改善箇所説明図

改善の内容

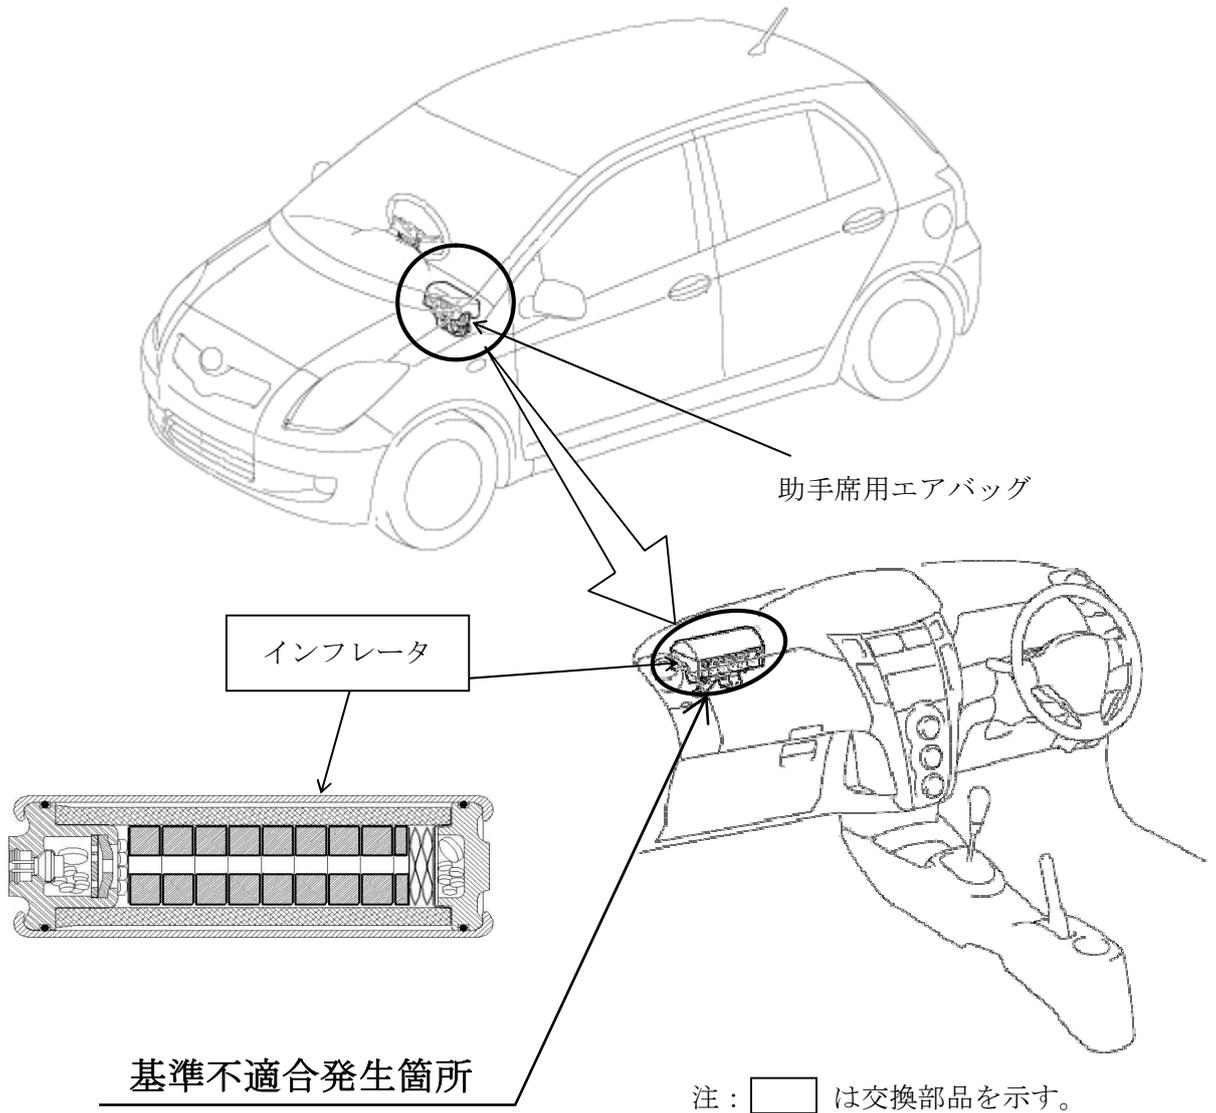
助手席用一段展開制御式エアバッグのインフレーター（膨張装置）において、原因は判明していないが、エアバッグ展開時にインフレーター容器が破損するおそれがあることから、全車両、予防的措置として当該インフレーターを交換する。

全車両、予防的措置として、平成27年5月13日付け、届出番号「3563」に含め、当該インフレーター容器の気密点検を行い、気密不良のものは、インフレーターを新品と交換、または助手席エアバッグの機能を停止する。

また、交換用部品の準備ができた段階で、年式の古いものから順次新品と交換する。

なお、交換部品については全数回収して原因調査を実施する。

識別：改善済車両には車台番号打刻の末尾4桁目および5桁目の上に黄色ペイントを塗布する。
